MINISTERIO PARA LA
TRANSICIÓN ECOLÓGICA
Y EL RETO DEMOGRÁFICO

Modificación de aspectos puntuales del Plan de Desarrollo de la Red de Transporte de Energía Eléctrica 2021-2026

Propuesta de modificaciones
de aspectos puntuales.
Planificación Energética. Plan
de Desarrollo de la Red de
Transporte de Energía
Eléctrica

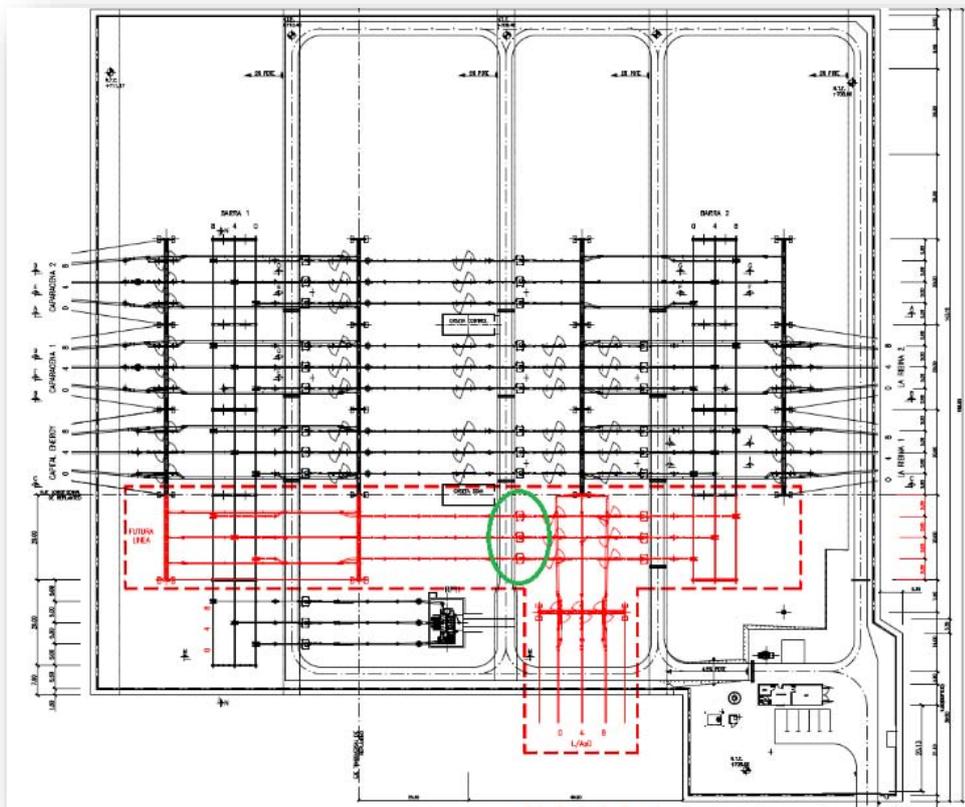
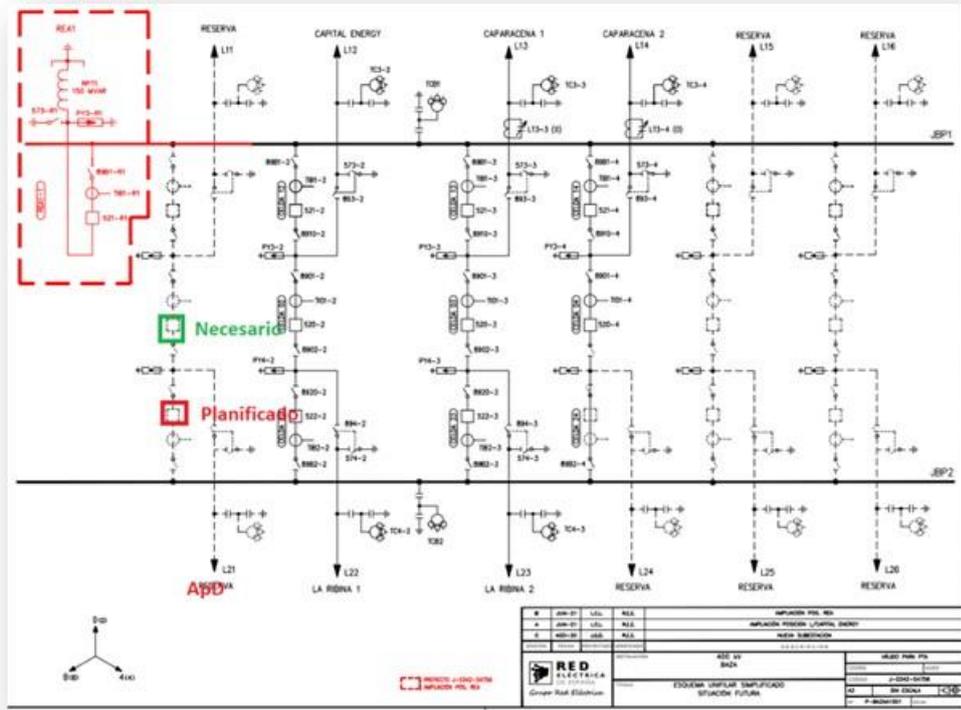
La propuesta de ubicación del nuevo Apoyo a Distribución (ApD) planificado es en una nueva calle (calle 1) por motivos físicos del emplazamiento del parque del distribuidor, ubicado al sur de la SE BAZA 400kV. Por los mismos motivos que en el caso anterior (SE PLATEA 400kV) se requerirá un interruptor central para cumplir el P.O. 13.3 manteniendo la configuración de Interruptor y medio.

Si se considerase la posición del nuevo Apoyo a Distribución (ApD) en la calle 4, calle incompleta con un interruptor central previamente equipado, deberían realizarse los cruzamientos de este nuevo ApD con los dos circuitos de 400kV la Red de Transporte existentes hasta llegar al parque del distribuidor, situación que se trata de evitar siempre que sea posible por motivos de disponibilidad de la red (en caso de caída del tendido del cruzamiento del nuevo ApD afectaría a los circuitos del 400kV), minimizar descargos de futuros mantenimiento, etc.

Ampliación SE Peñaflor 400kV

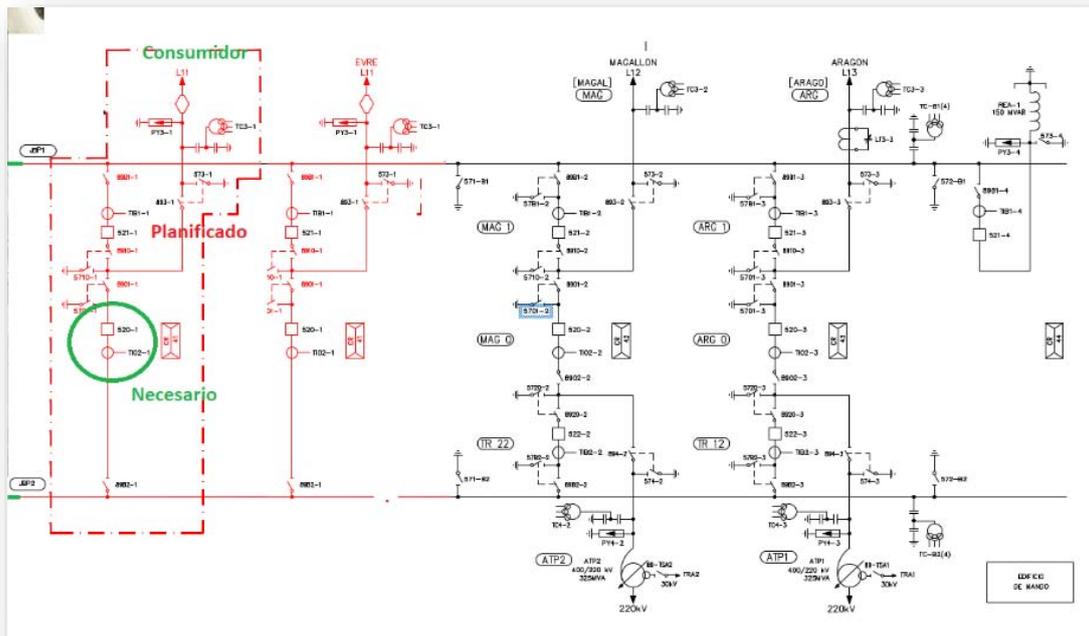
La subestación SE PEÑAFLOR 400kV, de configuración Interruptor y medio tiene el parque de 220kV en el Oeste (lado de Barras 2 por el que están ubicados los transformadores 400/220kV). Por lo tanto, la ampliación para un nuevo consumidor requerirá diseñarse hacia el lado Este (lado de Barras 1 por el que están ubicadas todas las salidas de línea, incluida la del nuevo generador EVRE), por lo tanto para seguir manteniendo la configuración de Interruptor y medio (de acuerdo con el Procedimiento de Operación P.O. 13.3) será necesario además del interruptor planificado identificado en rojo, el interruptor central identificado en verde.

Ampliación SE Arañuelo 400kV

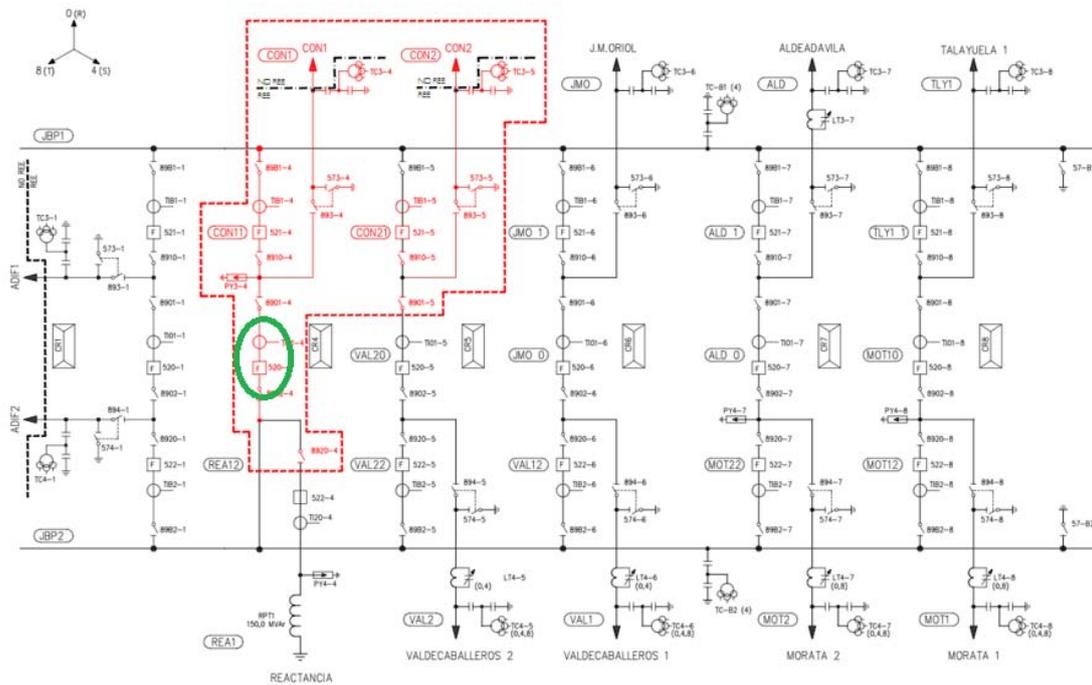
En la subestación SE ARAÑUELO 400kV, de configuración Interruptor y medio, se planifican dos posiciones para Consumidores. Se requiere de una posición central adicional para seguir manteniendo la configuración de Interruptor y medio (de acuerdo con el Procedimiento de Operación P.O. 13.3) será necesario además de los interruptores planificados, identificado en rojo, el interruptor central identificado en verde.

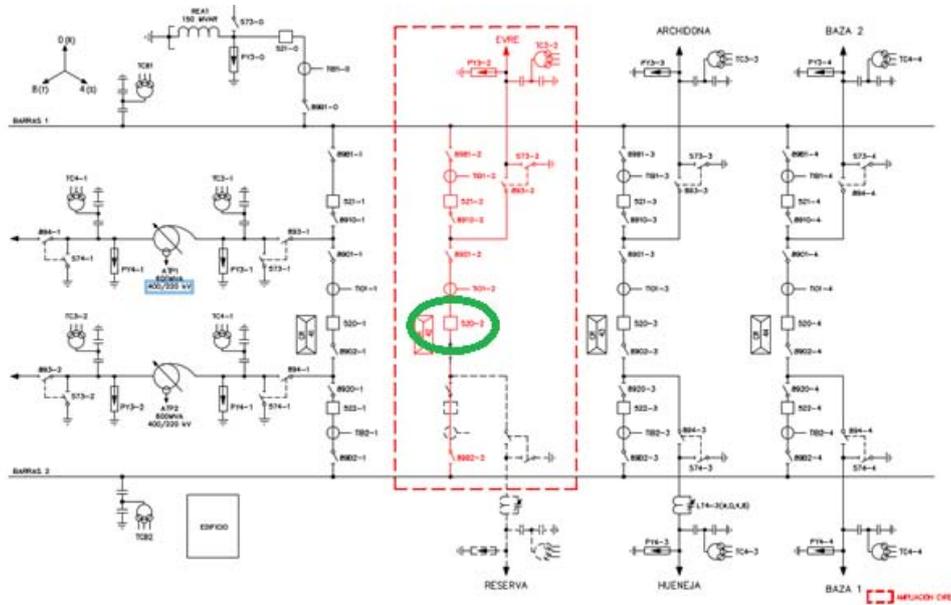
El interruptor central del EvRE (el EVREs se solicita planificar en otro informe) es necesario por diseñarse en una calle nueva, sin embargo, para las posiciones de línea del D/C Baza sólo se requiere 1 posición de interruptor (en lugar de 2), por lo que, en realidad sólo se requeriría modificar el trabajo de un interruptor central de “D/C Baza REE-Caparacena 400 kV”.

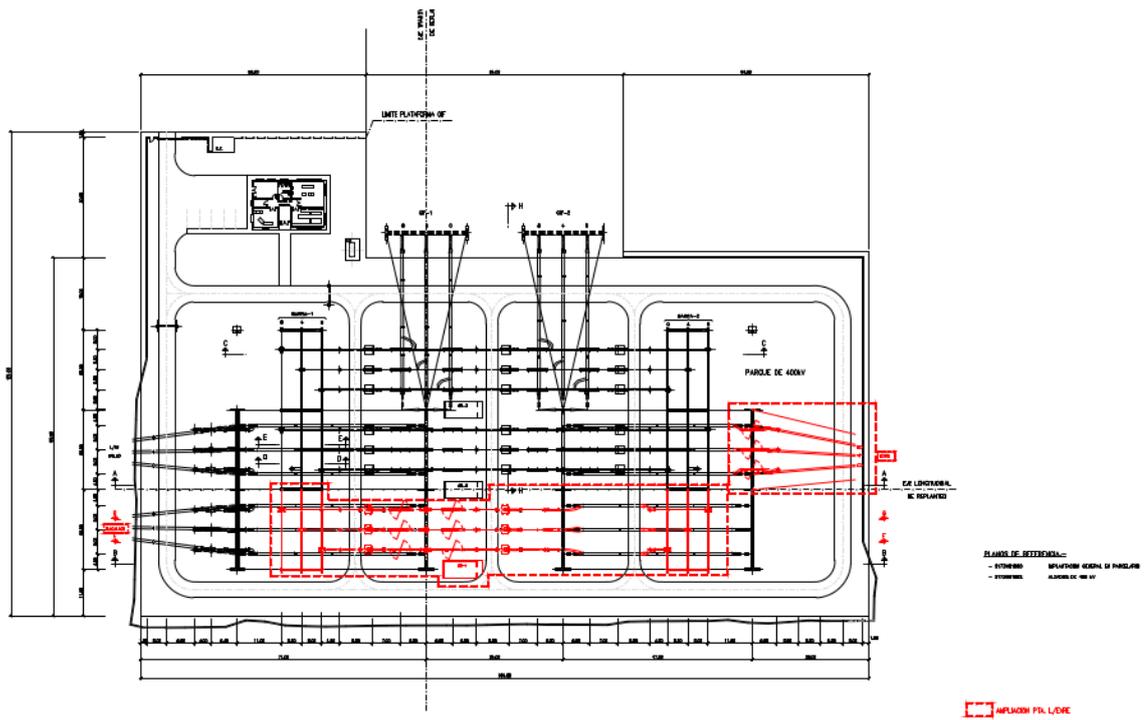
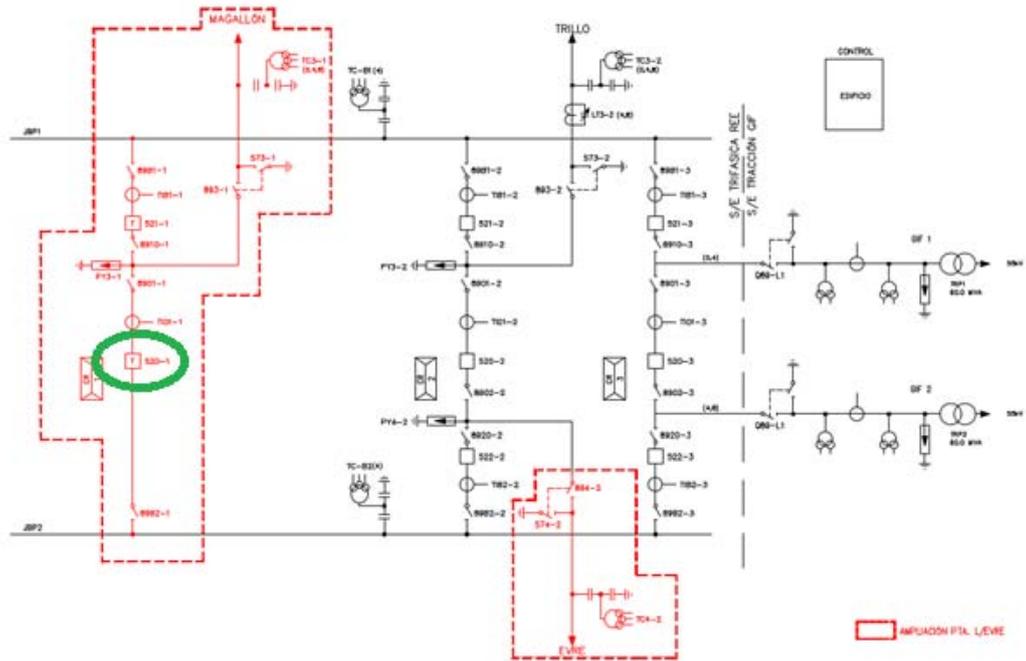
En caso de no planificarse el nuevo Apoyo a Distribución solo podría conectarse en una configuración de Simple Barra, incumpliendo el mencionado P.O. 13.3.

Adicionalmente se hace un cambio de la actual entrada de la línea Magallón por la del generador renovable (EVRE) para favorecer ambas conexiones.

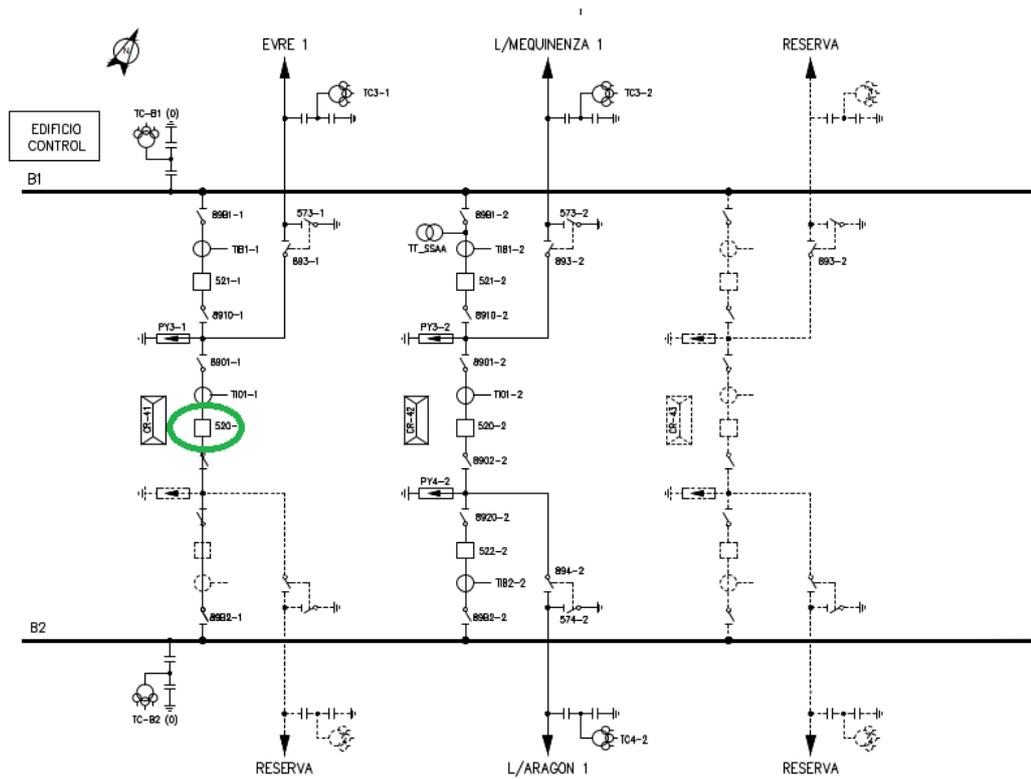
La subestación SE ALMENDRALES 400kV, es de configuración Interruptor y medio, Por lo tanto, la ampliación planificada del EVRE requerirá, para seguir manteniendo la configuración de Interruptor y medio (de acuerdo con el Procedimiento de Operación P.O. 13.3) además del interruptor planificado identificado en negro, el interruptor central identificado en verde.

En caso de no planificarse el nuevo Apoyo a Distribución solo podría conectarse en una configuración de Simple Barra, incumpliendo el mencionado P.O. 13.3.

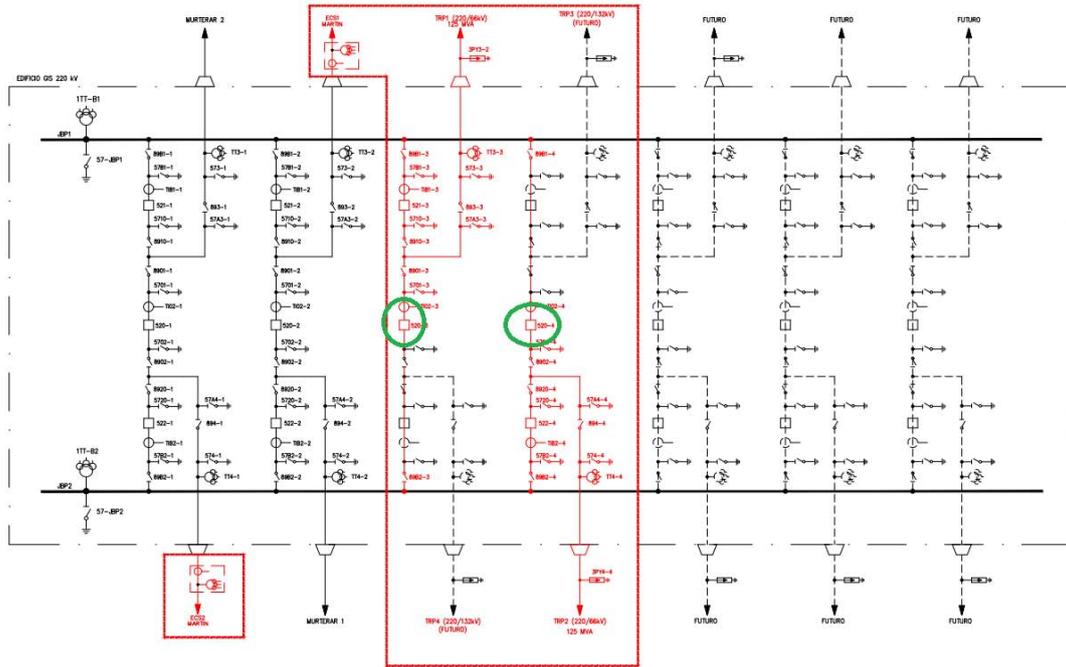
La subestación SE SAN MARTÍN 220kV, es de configuración Interruptor y medio. Para mantener unos enfrentamientos (por calle) adecuados Generación-Demanda, se ha solicitado desde el Operador del Sistema que con el segundo enlace Península-Baleares se modifiquen los enfrentamientos actuales dejando enfrentadas las dos Estaciones Conversoras con los dos circuitos de línea (Murterar 1 y Murterar 2), enfrentando de esta manera la mayor generación con la mayor vía de evacuación. De no hacerse de esta modificación las dos Estaciones Conversoras quedarían enfrentadas bien entre sí (lo que no tendría sentido), bien con los transformadores 220/132kV, no pudiendo evacuar la potencia a la red de 220kV en caso de la pérdida de las barras.

Para realizar dicho cambio son necesarios los dos interruptores centrales indicados en verde.

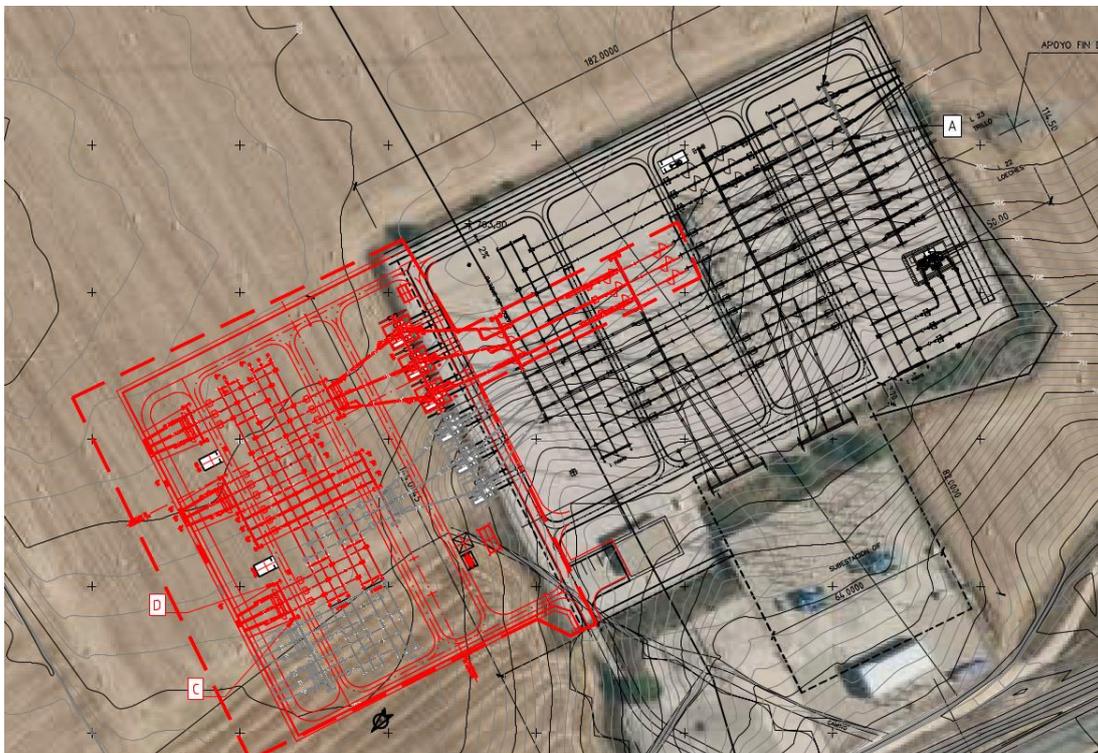
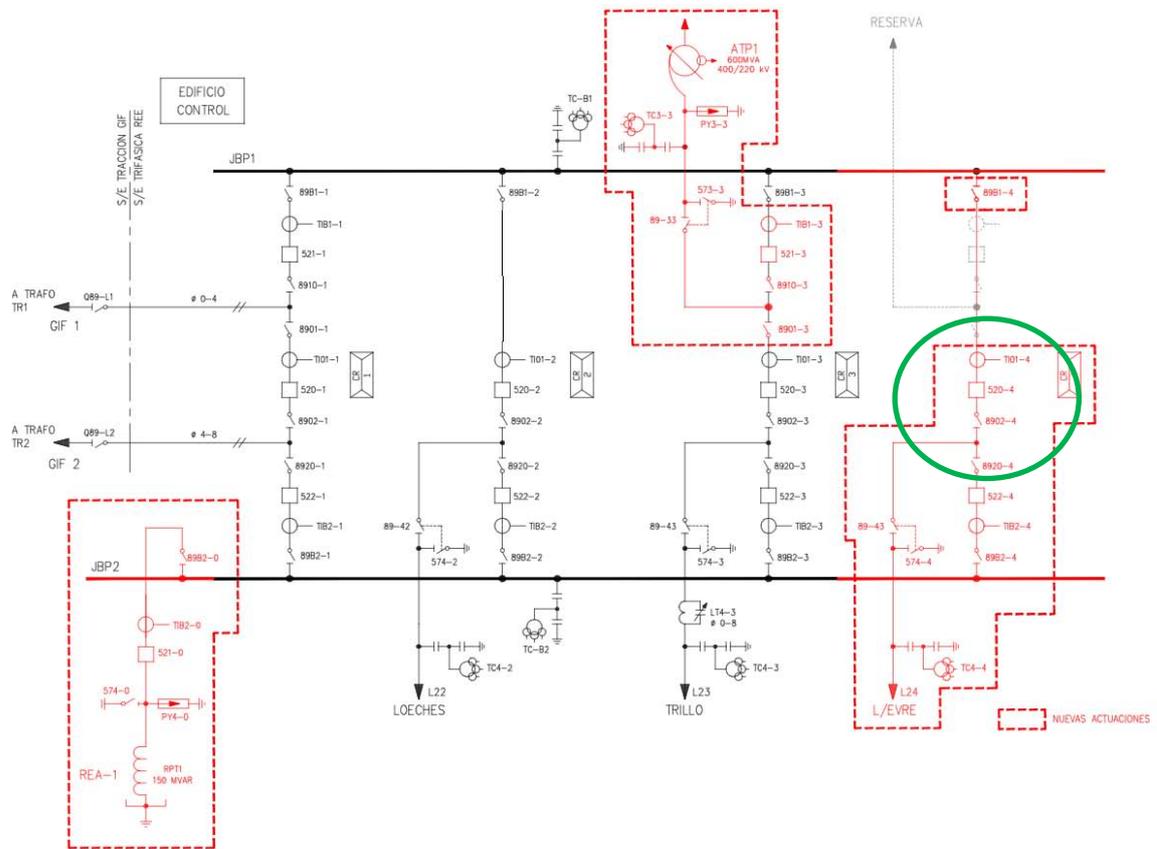
La subestación SE ANCHUELO 400kV, de configuración Interruptor y medio tiene previsto ubicar el nuevo parque de 220kV en lado de Barras 1 del actual parque de 400 kV. Por lo tanto, la posición de trafo planificada deberá ser por barras 1, calle 3. Una futura posición en calle 2 por barras 1 deberá reservarse para un futuro transformador.

La ampliación para el EvRE requerirá diseñarse en una nueva calle entrada por barras 2. Por lo tanto, para seguir manteniendo la configuración de Interruptor y medio (de acuerdo con el Procedimiento de Operación P.O. 13.3) será necesario un nuevo interruptor central, identificado en verde.

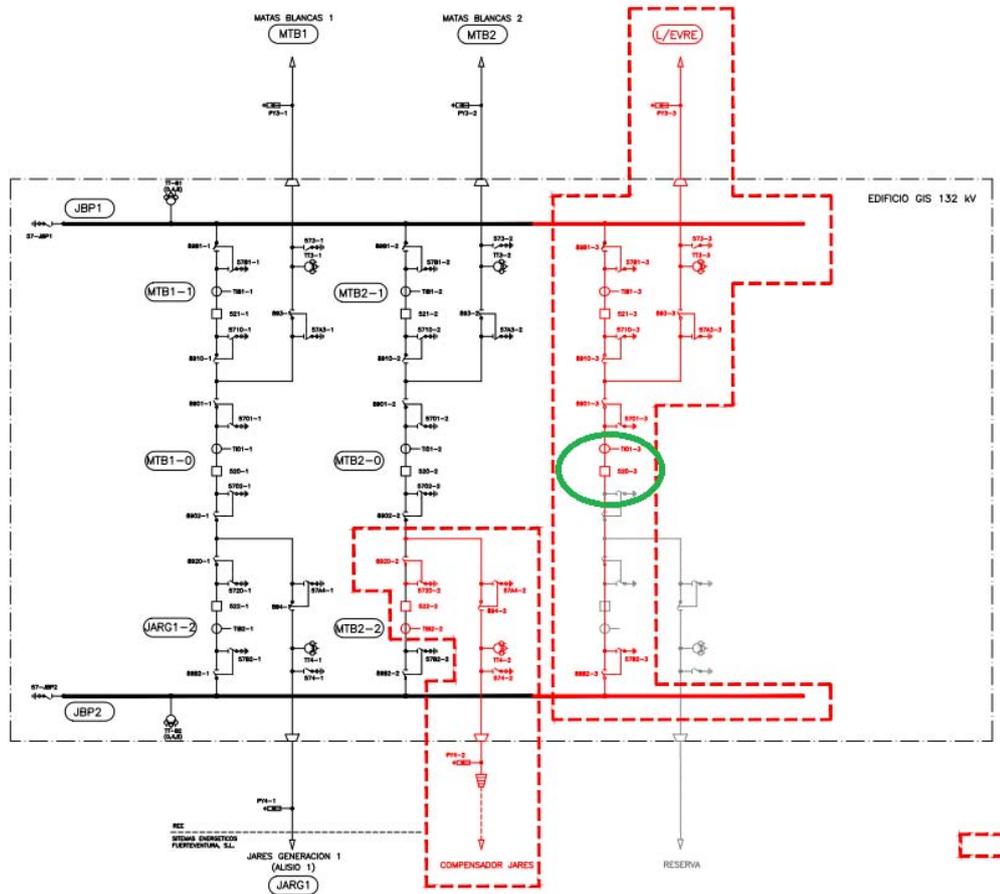
Una segunda ampliación, para EvRE, requerirá, para seguir manteniendo la configuración de Interruptor y medio (de acuerdo con el Procedimiento de Operación P.O. 13.3) además del interruptor planificado identificado en rojo (por barras 1), el interruptor central identificado en verde.

En caso de no planificarse este interruptor, el EvRE solo podría conectarse en una configuración de Simple Barra, incumpliendo el mencionado P.O. 13.3.
